「幌延深地層研究計画 令和 7 年度調査研究計画」に関する質問

廃棄体周辺で生じる現象の時間進展に関する概略図(Olivier et al., 2019)。Tは廃棄体からの熱、Hは地下水の流れ、Mは緩衝材の膨潤による応力変形、Cは地下水と鉱物の反応などによる化学的変化を示す。

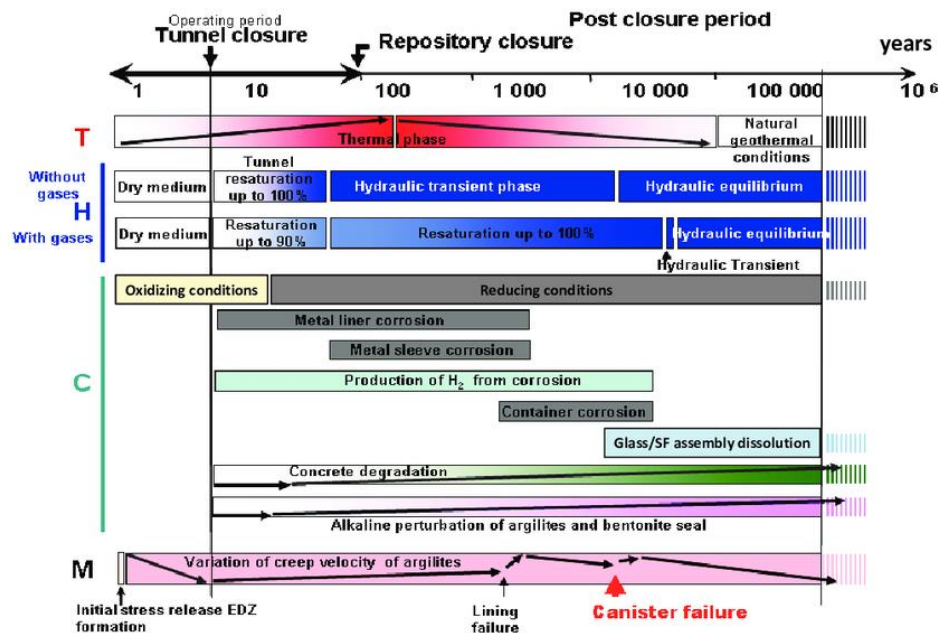
令和7年度第2回幌延深地層研究の確認会議説明資料のスライド5において、「処分の時間と空間スケールの視点での研究課題の整理」の中に研究課題を落とし込んでいただき、また、研究課題がわかりやすく提示されていると思います。どうしてそのような課題について検討するのかを説明するために、前提条件となっている考え方(以下の図のようなもの)を含めてご説明いただくことは可能でしょうか。

人工バリア周辺で起こる、廃棄体からの熱、地下水の流れ、緩衝材の膨潤による応力変形、地下水と鉱物の反応などによる化学的変化を整理した論文(Olivier et al., 2019)の図をご提示いただきありがとうございます。ご指摘を踏まえ、第2回確認会議の資料1のスライド5を第3回確認会議の説明資料のスライド1として再掲するとともに、補足説明をスライド2に追加しました。

また、人工バリア周辺で起こる現象については、資源エネルギー庁委託事業の中でスライド2の通り、廃棄体からの熱、地下水の流れ、緩衝材の膨潤による応力、地下水と鉱物の反応などによる化学的変化をまとめています。例えば、廃棄体からの熱については、実際の処分場では埋設された廃棄体の発熱によって、人工バリア（オーバーパック、緩衝材）や周辺岩盤の温度が上昇し、その後、時間経過とともに放射能が減衰することで、発熱量も低下していきます。周囲の環境条件により異なりますが、人工バリアや周辺岩盤の温度は埋設後数十年程度で最も高くなり、その後、数千年かけて徐々に低下していくことが予測されています。人工バリア性能確認試験では、地下水が浸潤し緩衝材が飽和に至る過程、また、廃棄体が発熱している状態から減熱していく過渡的な期間を対象に、ヒーターの加熱温度や注水流量を変化させたときに人工バリアや埋め戻し材の状態が、どのように変化するかを確認しています。
